REF: CONTRATO DE COMPRAVENTA NÚM. 2246 DE 2024

Asunto: solicitud de prórroga

1. El día 18 de septiembre de 2024 se firmó en secop el contrato derivado del proceso de Licitación Pública No. 009de 2024, cuyo objeto es "CONTRATAR LA ADQUISICIÓN E INSTALACIÓN DE ESTANTERÍA PESADA DE TIPO DOCUMENTAL Y DEMAS BIENES PARA EL ALMACENAMIENTO Y CUSTODIA EN EL ARCHIVO CENTRAL DE LA SNR UBICADA EN FUNZA CUNDINAMARCA Y LA OFICINA DE REGISTRO DE MEDELLÍN ZONA SUR, POR AGRUPACIONES", para la agrupación 2 "Medellín Zona Sur".

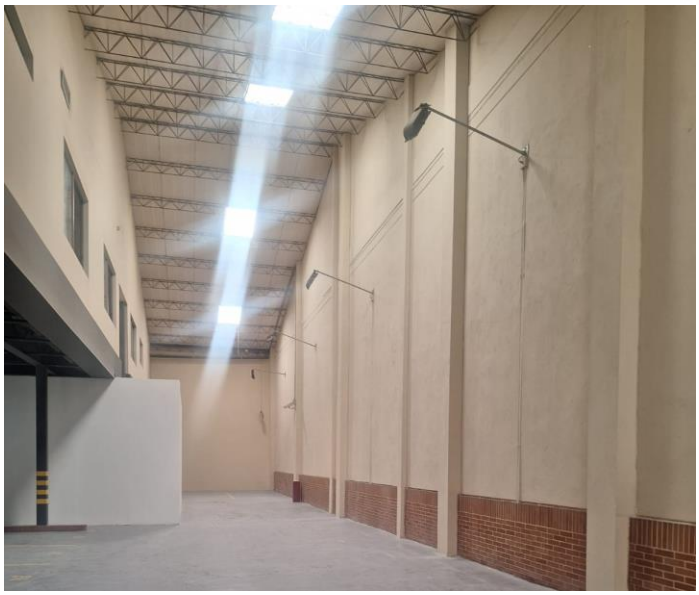
- Las lámparas que se observan en la imagen, es necesario retirarlas, ya que la estantería va pegada a la pared y tiene una altura mayor a donde están ubicadas las luminarias.

Conforme a lo anterior y debido a que toca fabricar un módulo de diferente tamaño al establecido en la ficha técnica, así como el diseño para que las columnas no afecten el debido funcionamiento de la estantería, solicitamos a la entidad una prórroga hasta el 8 de noviembre de 2024, la cual nos brindará el tiempo suficiente para atender estos cambios y garantizar el cabal cumplimiento de la ejecución del contrato, al igual que se tendrá en cuenta la disminución de capacidad en la ficha técnica del contrato.

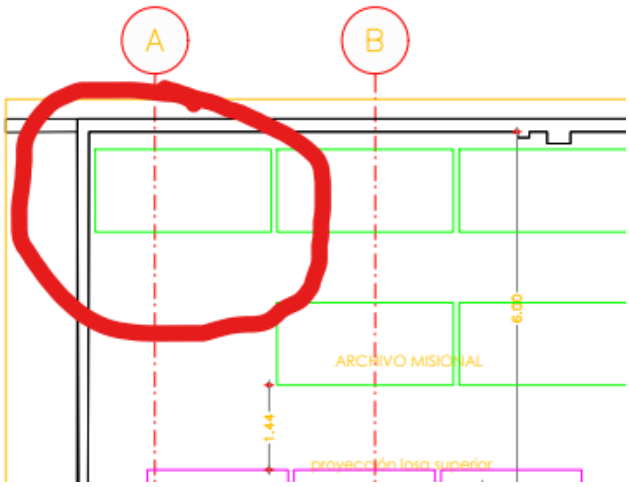
- Como se observa en la siguiente imagen, por la distribución del lugar hay columnas que seguramente quedarán dentro de la estantería, lo cual hace que la capacidad de esta disminuya.
